Antwoordnota inspraakreacties ontwerp-watergebiedsplan Zuidelijke veenpolders

versie 14 mei 2018

Inleiding

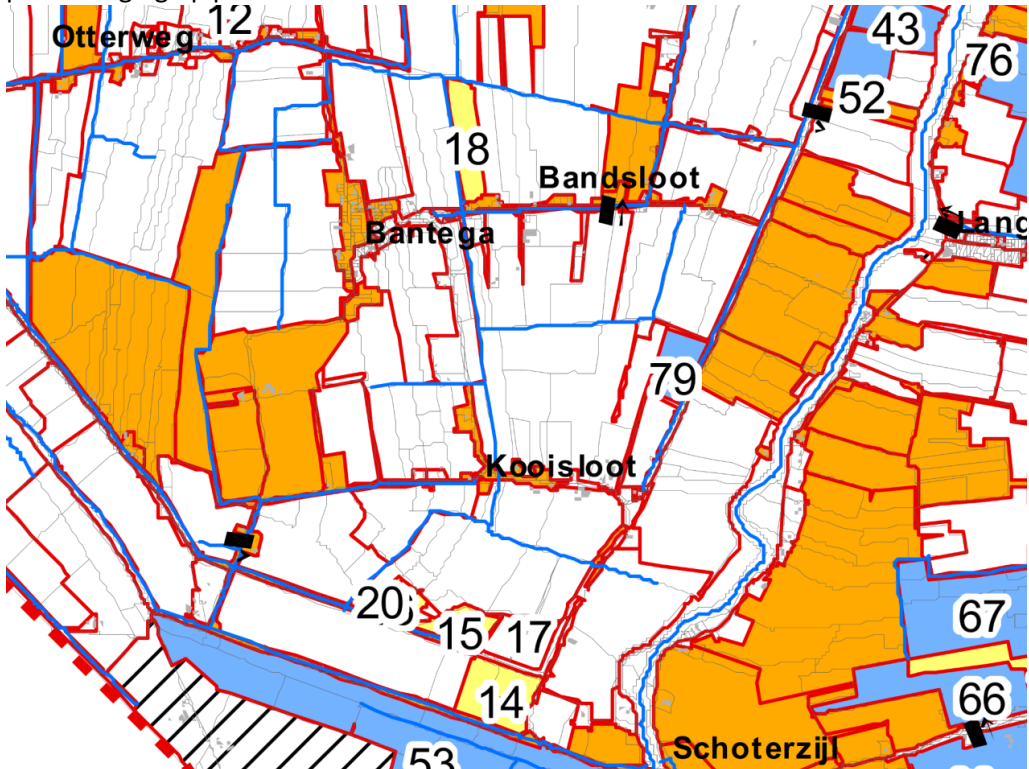
Aanpassingen van het watergebiedsplan
	Geen aanpassingen
g	Inspraakreactie
	“7) Gebied 117 bij Steenbeek op ontwatering zou mooi zijn.”
	Reactie Wetterskip Fryslân

U heeft u uw reactie op 2 maart 2016 telefonisch toegelicht. Gebied 117 is het – 2,80 m peilgebied op bijgaand kaartje. De ontwatering van dit gebied is slecht en u stelt voor dit te verbeteren door het gebied te ontwateren op het – 3,05 m peilgebied dat een eigen onderbemaling heeft. Wij nemen dit op als knelpunt in het watergebiedsplan en gaan bij de verdere uitwerking samen met u na wat de mogelijkheden voor dit knelpunt zijn. In het individuele gesprek op 17 april 2018 heeft u hieraan toegevoegd dat de bemaling mogelijk kan worden verplaatst naar een locatie aan de Gracht.

Als knelpunt toevoegen aan het watergebiedsplan

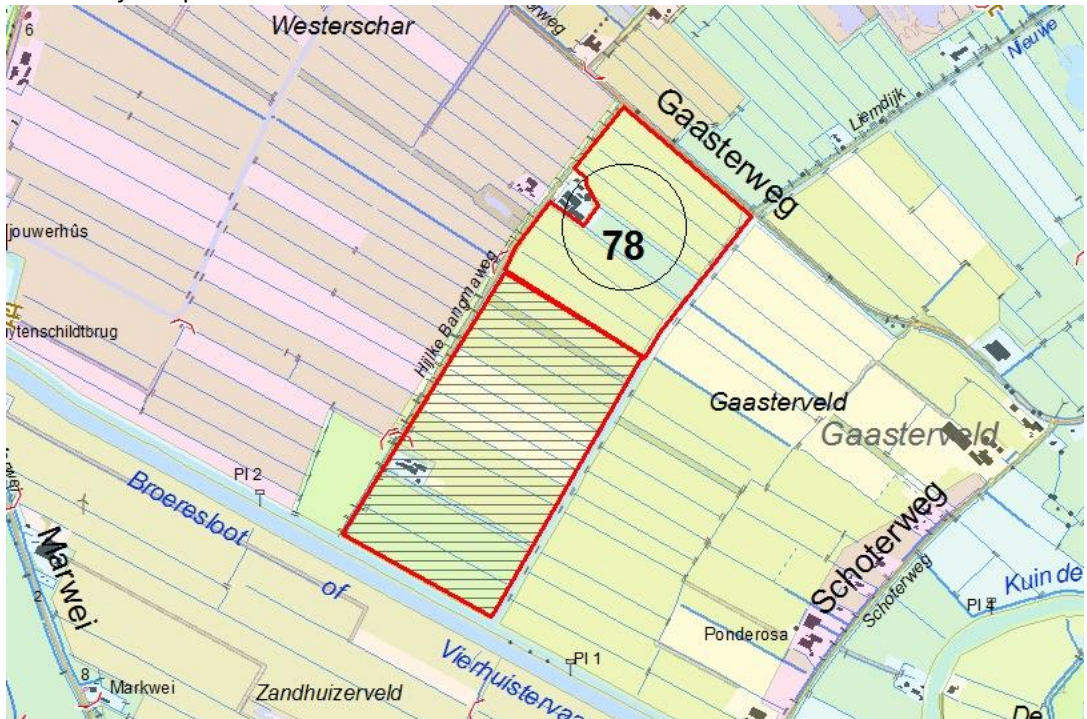
Aanpassingen van het watergebiedsplan
	Geen aanpassingen
b	Inspraakreactie
	“Verder knelpunt 110, De sloot vanaf het Tjeukmeer tot de Marwei is al verbreed met vorige project kadeherstel. Langs de trekkersweg is maar vanaf 1 kant te hekkelen, Dit wordt lastig als jullie die sloot willen verbreden, er moet dan een grotere kraan worden ingezet welke duurder is.”
	Reactie Wetterskip Fryslân
	We corrigeren dit op de knelpuntenkaart. De oranje bruine watergangen op onderstaande kaart moeten nog te intensief worden onderhouden: bij het onderhoud kan geen strook waterplanten blijven staan. In het gebiedsproject dat volgt op het watergebiedsplan willen met de belanghebbenden bespreken hoe we dit kunnen verbeteren. De sloten verbreden kan een oplossing zijn maar we staan ook open voor andere oplossingen. De sloten zijn overigens niet aangewezen voor de KRW (Kaderrichtlijn Water) waardoor de noodzaak voor ons om het onderhoud aan te passen minder groot is en wij de bestaande situatie zullen accepteren als er geen draagvlak voor maatregelen is.

Aanpassingen van het watergebiedsplan
	Knelpuntenkaart als volgt aanpassen.
